ZAC Corbeville à Orsay et Saclay (91)

D.3 Avis de l'autorité environnementale

**Avis en date du 29 janvier 2019
de la Mission régionale d'autorité environnementale d'Île-de-France
sur le projet d'aménagement du secteur « Est N 118 »,
situé à Orsay, Palaiseau et Saclay (Essonne),
dans le cadre des zones d'aménagement concerté (ZAC)
de Corbeville et du quartier de l'École polytechnique**

Illustration 4: Programmation de la ZAC du quartier de l'École polytechnique

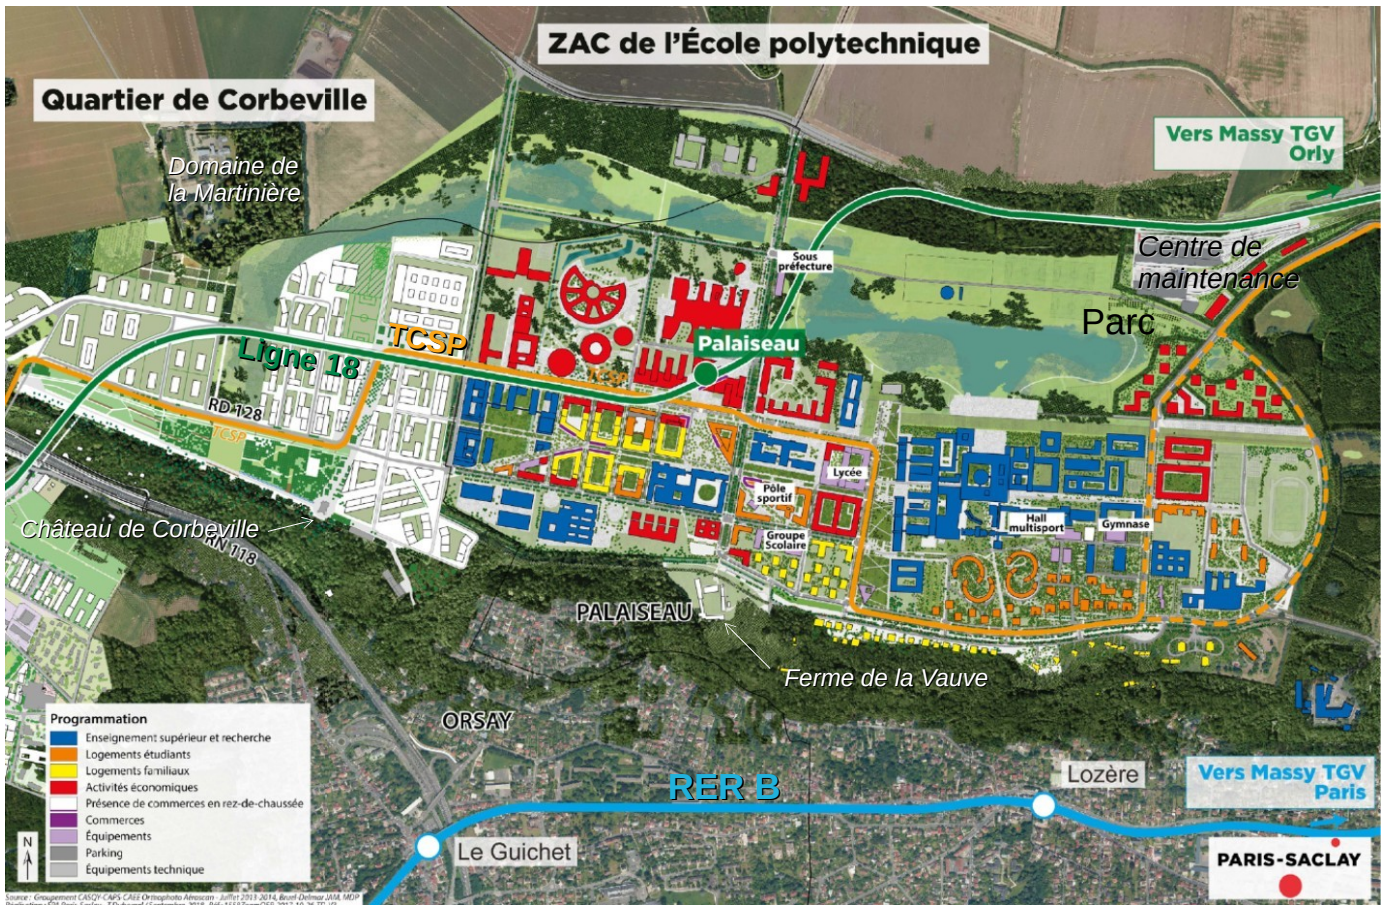
16 La MRAe relève que la carte de la programmation de la ZAC ne fait pas apparaître ces 3 derniers usages.

Illustration 11: Carte de destination du SDRIF au droit du site (source : étude d'impact)

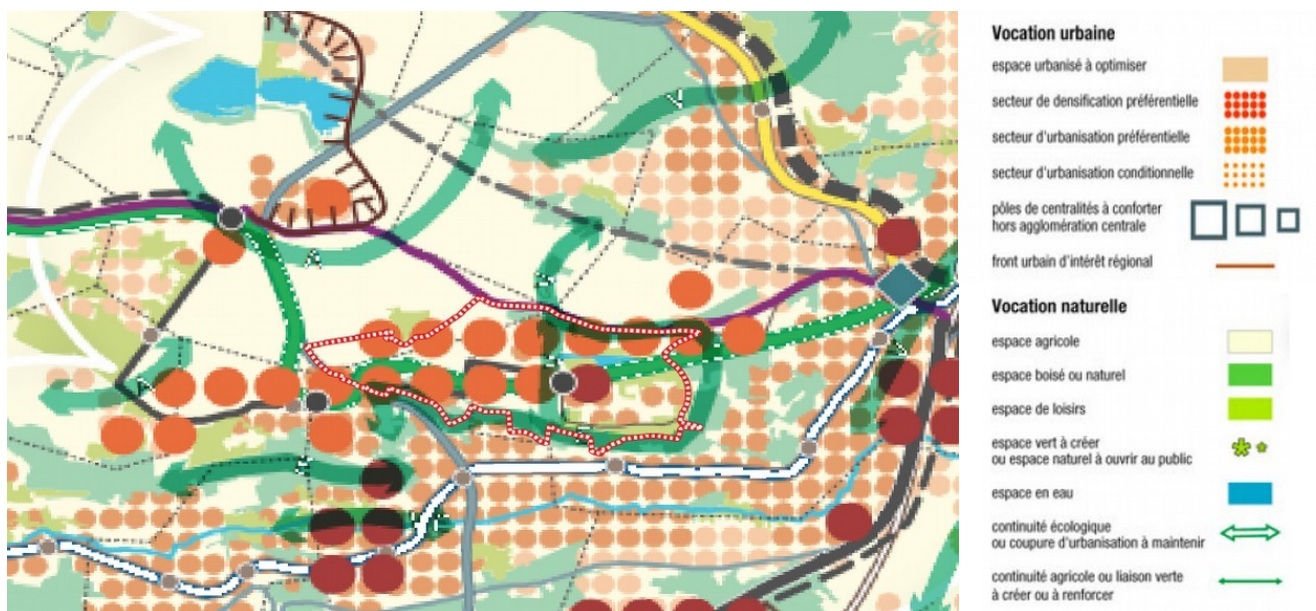
La MRAe relève que cette dernière affirmation est contradictoire avec les chiffres annoncés au chapitre relatif aux impacts du projet sur la population, puisqu'une densité moyenne de 24 logements y est annoncé (p. 524).
